**Décision de l'Autorité de sûreté nucléaire n° 2012-DC-0311 du 4 décembre 2012  
fixant à Électricité de France – Société Anonyme (EDF-SA) les prescriptions complémentaires  
applicables au site électronucléaire du Bugey (Ain) au vu des conclusions du troisième  
réexamen de sûreté du réacteur n°2 de l'INB n°78**

**Prescriptions applicables au réacteur n°2 de l'INB n°78  
(réacteur n°2 de la centrale nucléaire du Bugey)**

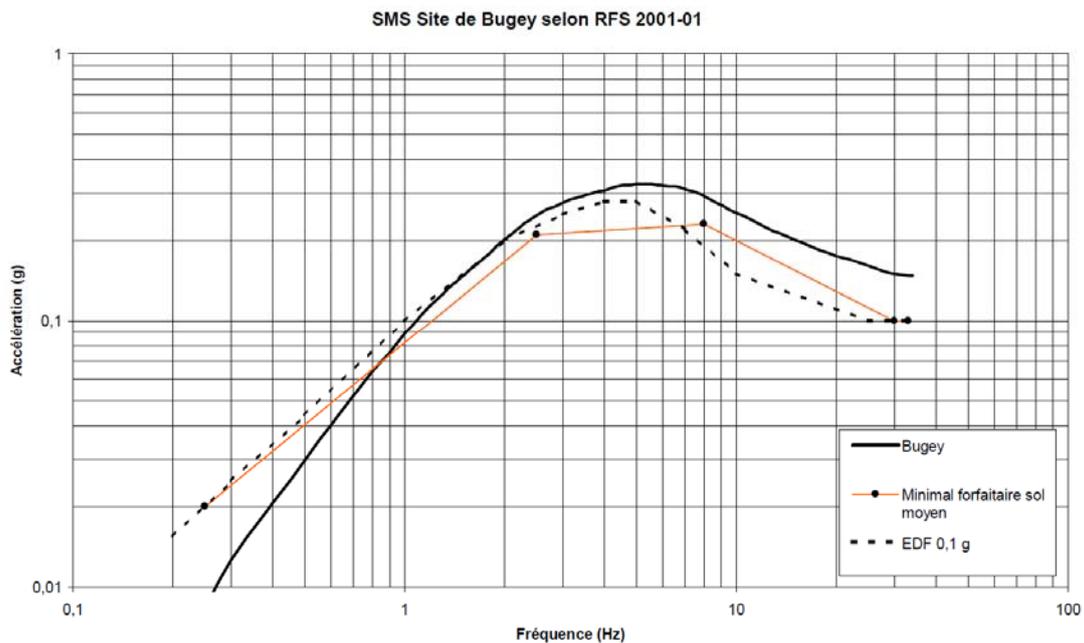
[INB78-9] Le mouvement sismique horizontal à prendre en compte pour la vérification du dimensionnement correspond, pour un amortissement de 5 %, à l'enveloppe du spectre minimal forfaitaire et du spectre de séisme majoré de sécurité (SMS) définis par les courbes suivantes :

Le mouvement vertical associé au spectre de dimensionnement correspond aux deux tiers du mouvement horizontal.
